**Samhällsförvaltningen**

Granskningsutlåtande för detaljplan Motorn 5 och del av Motorn 1

Figur 1. Bild från planbeskrivningen som visar en sektion inom C-området som illustrerar hur nockhöjden beräknas.

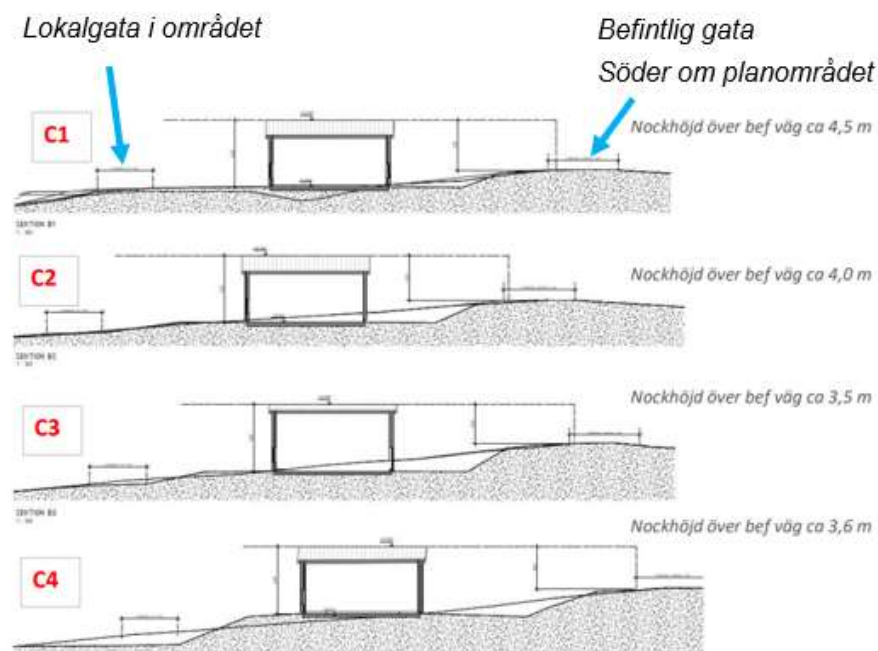
För område C mot vägen har närboende en del synpunkter på som exempelvis så öppnas det upp för sammanbyggda huvudbyggnader. I samrådsredogörelsen och i plankartan har det förtydligats som två huvudbyggnader på 170 m² som byggs ihop i gräns. Denna möjlighet representerar ett brott på de muntliga utfästelserna från representanter från exploatör om att man i området upp mot vägen ska ha friliggande villor just för att undvika känslan av att man bygger en mur mot Brunnshusgatan. Intentionen om friliggande villor visas i 3D-videon som ett exempel men närboende skriver att det öppnas upp för annat i planbeskrivningen vilket är helt oacceptabelt. Med tillåtna komplementbyggnader på 50 m² med 4,5

meter nockhöjd vilket kan bli stora dubbelgarage med vind, 1 meter från tomtgräns. Närboende anser för tomterna C1-C4 så blir det 27 meter byggnad på 30 meter. Med 5 meter nockhöjd på huvudbyggnad och 4,5 meter nockhöjd på garage. Sen blir det sammanbyggd med nästa huvudbyggnad, i tomtgräns. Detaljplanen tillåter byggande av en mur av byggnader! Oavsett vad en 3D-video försöker antyda.

den allmänna platsens marknivå om inget annat är sagt i detaljplanen. I samrådsförslaget, där nockhöjden var 6 meter, så skulle det innebära att byggnadens höjd utgår från Brunnsbusgatans förlängning höjdläge vilket ger möjlighet till en högre byggnad invid Brunnsbusgatans förlängning än vad som planförslaget medger nu. I detta planförslag finns nu en gräns om hur mycket bygganden får sticka upp ovanför Brunnsbusgatans förlängning. Inför antagande har bestämmelsen p₅ ändrats och anger att huvudbyggnadens högsta nockhöjd inte får sticka upp mer än 4,5 meter över befintlig gatas höjdsättning, lokaliserad söder om planområdet. Till planbeskrivningen har det även lagts till en bild, en sektion över området C1-C4 från 3D-modellen, för att illustrera nockhöjd ovanför väg, se figur 1. Nockhöjden i bilden är från samrådsförslaget då den var satt till maximalt 6 meter. Trots att bilden illustrerar en högre nockhöjd än vad antagandehandlingen anger så bedömer kommunen att bilden kan vara till hjälp för att skapa en förståelse gällande principen för beräkning av nockhöjder.

- Planbestämmelsen p5 har ändrats från 5 meter till 4,5 meter.

- Text har reviderats i kap. 8 under rubriken *Bostäder* gällande bestämmelsen p5 som anger *Huvudbyggnadens högsta nockhöjd ska utgå från befintlig gatas höjdsättning, lokaliserad söder om planområdet. Huvudbyggnad får inte sticka upp mer än 4,5 meter över befintlig gata.*
- En bild och text till bilden som visar en sektion har lagts till under rubriken *Bostäder* i kap. 8. för område C1-C4.
